Materialfehler im hochversprüdeten Reaktordruckbehälter des Kernkraftwerks Beznau Block 1

Stellungnahme zum Sicherheitsbericht der Axpo, zum
Review des ENSI und zum Assessment des IRP
bezüglich des Sicherheitsnachweises des
Reaktordruckbehälters von Beznau 1

Darmstadt, 28. Juni
2019

Abbildung 3-1: Ähnliche Verteilung der Amplituden der Anzeigen der Ringe B, C und E

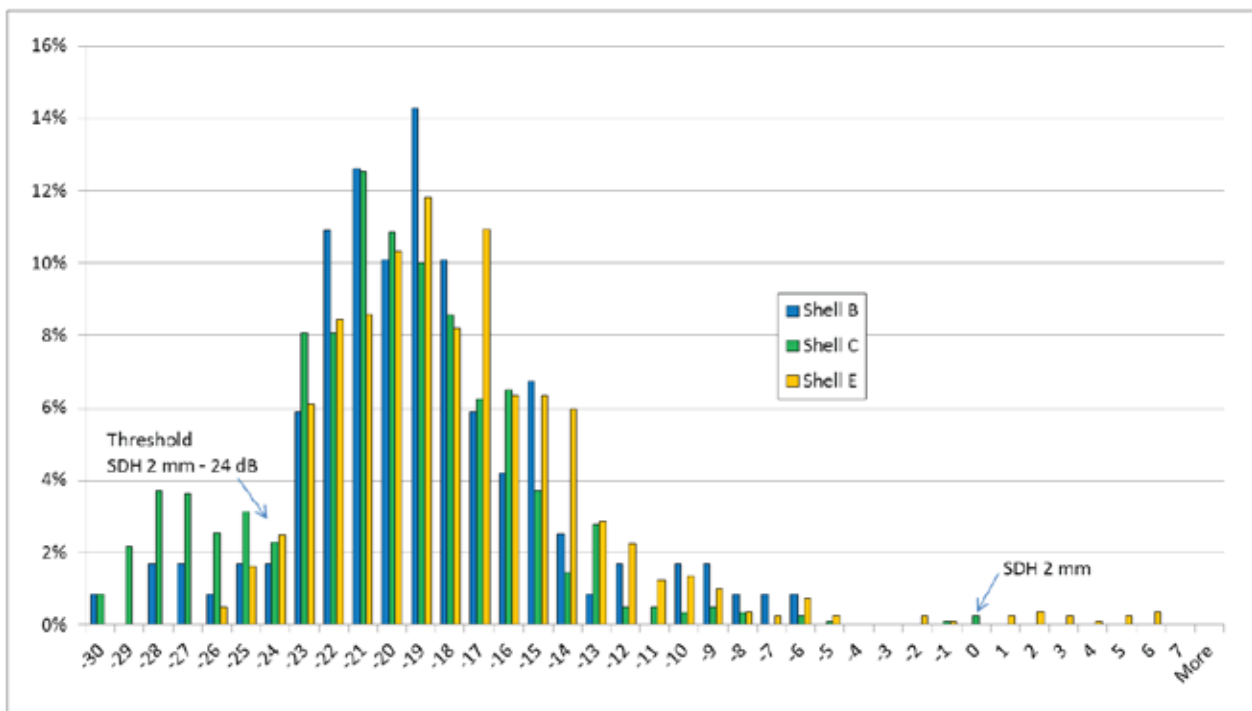
- Man verglich die Ultraschallergebnisse von Ring B und Ring C (Intercontrôle) mit den Ergebnissen von Ring E (DEKRA), um nachzuweisen, dass alle drei Ringe vergleichbare Häufigkeitsverteilungen an Materialfehlern haben. Dies ist als widersprüchlich zu der Aussage zu werten, dass die Amplituden nicht vergleichbar seien.
- Die Ergebnisse der DEKRA-Ultraschalluntersuchung von Ring C waren nicht übertragbar auf die Intercontrôle-Untersuchungsergebnisse von Tihange 2 und Doel 3. Deshalb musste man Beznau 1 mit dem Ultraschallverfahren der Betreiber-Firma Intercontrôle (Framatome) noch einmal

Abbildung 3-3: RCA für Beznau 1

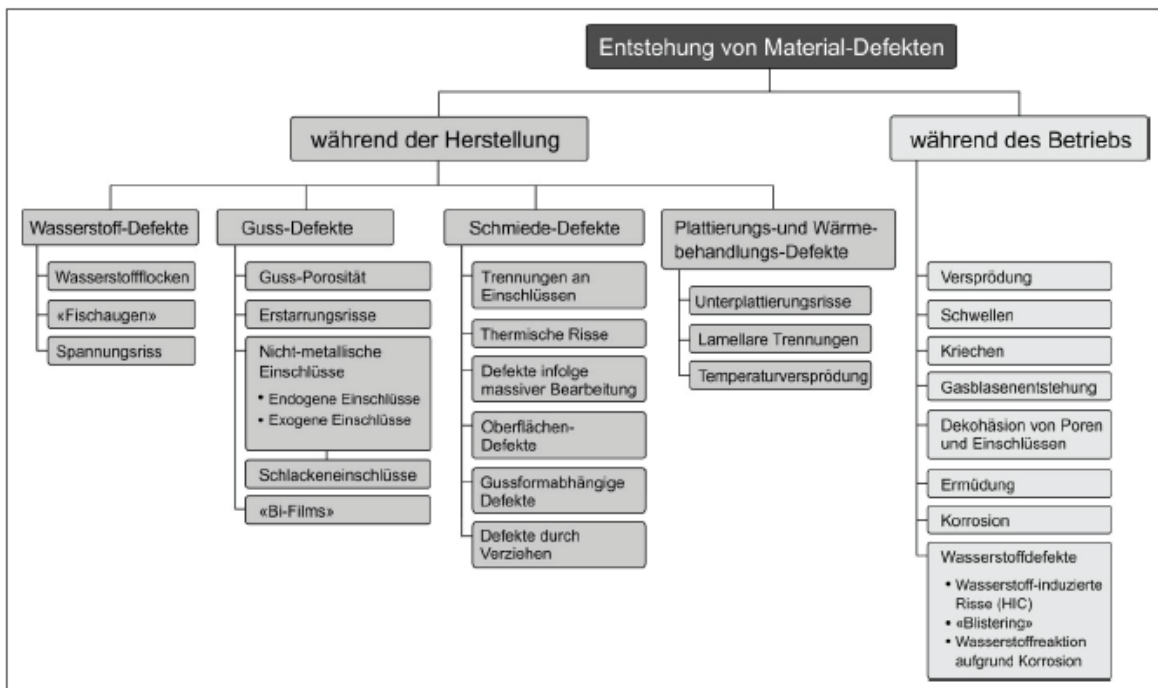
Die RCAs zeigten zusätzlich Ergebnisse, die die Eindeutigkeit der Ursachen der Einschlüsse und ihrer Auswirkungen auf die Integrität in Frage stellen:

- Das ENSI bestätigt, dass Ermüdungsschäden aufgrund thermomechanischer Belastungen im Leistungsbetrieb der einzige potenzielle Schadensmechanismus für eine Veränderung der Aluminiumoxideinschlüsse seien, hält eine Veränderung der Einschlüsse in Ring C im Leistungsbetrieb – ohne weitere Begründung – aber für ziemlich unwahrscheinlich. Auch der Terminus „ziemlich unwahrscheinlich“ zeigt, dass keine sichere Erkenntnis vorliegt.

Abbildung 6-3: Ermittlung der Sprödbruchreferenztemperatur nach Master Curve IIB für die RDB-Ringe C und D sowie die Schweißnaht.

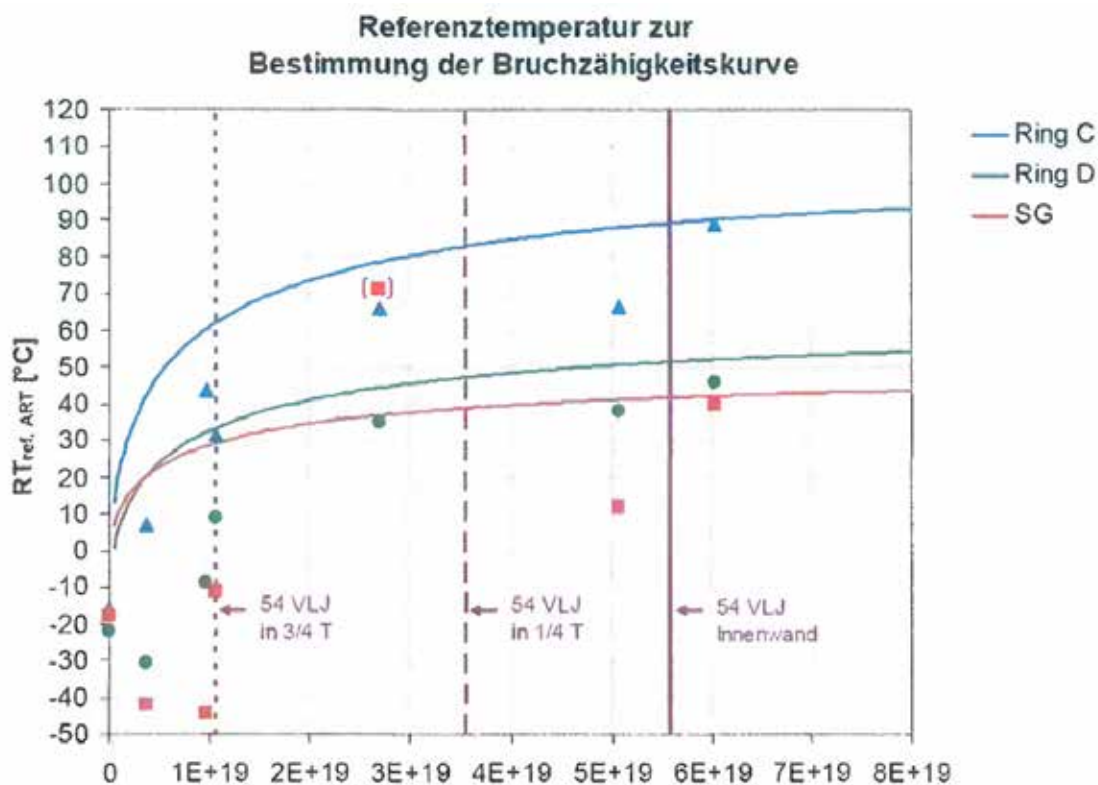
angesichts der geringen Sicherheitsmargen von 4 °C für Methode IIB und 10 °C für Methode IIA keinen Erfolg bringen. Axpo veröffentlicht diese extrem geringen Sicherheitsmargen nicht mehr, sondern demonstriert nur noch die Einhaltung des UVEK-Kriteriums, wie Abbildung 6-2 aus dem Axpo-Sicherheitsbericht zeigt, anhand der am wenigsten konservativen Master Curve Methode IIA. In dieser Grafik wird aufgrund der Methode IIA nicht mehr erkennbar, dass die Auswertung des letzten Materialprobensatzes (Kapsel T) außerhalb der Prognose lag, wie der Verlauf der Sprödbruchreferenztemperatur nach Methode IIB in Abbildung 6-3 zeigt. Es ist aber in Abbildung 6-3 noch gut nachvollziehbar, dass die blaue Kurve nach Auswertung des Probensatzes T (rechtes blaues Dreieck) um mehr als 10 °C nach oben nachjustiert werden musste. Bei einer Auswertung nach Methode IIA entfiel diese Sicherheitsmarge offensichtlich. Die Ausführungen des IRP in 6.1.3 beurteilen die Auswertung des Probensatzes T mit der Master Curve Methode IIA gemäß Abbildung 6-2 allerdings als nicht ausreichend konservativ. Sie plädieren für die Verwendung der Master Curve Methode IIB als zielführender als die Methode IIA, da hiermit vermieden werde, dass man von kleineren Materialproben bei der Ermittlung der Bruchfestigkeit Kredit nehmen müsse, wie beispielsweise den zerstörten Proben des letzten Voreilprobensatzes T von Beznau 1, der zu nicht konservativen Werten führen könnte im Vergleich zu konventionellen 1T-CT Proben. Der ENSI fordert in 6.1.2 ebenfalls die Auswertung nach Methode IIB. Die Sicherheitsmargen der Sprödbruchreferenztemperatur für die Einhaltung des UVEK-Kriteriums betragen somit gemäß richtiger Abbildung 6-3 nur 10 °C (54 VLJ in ¼ T) und für das PTS-Kriterium noch ganze 4 °C (54 VLJ Innenwand).

Die Inanspruchnahme der Master-Curve Methode IIA ist somit für die Prognose der zukünftigen Versprödung des RDB als eine Reduzierung von Sicherheitsmargen anzusehen, die für Beznau 1 als unangemessen zu bewerten ist, da hierfür keine ausreichend großen Materialproben in ausreichender Anzahl zur Verfügung stehen.
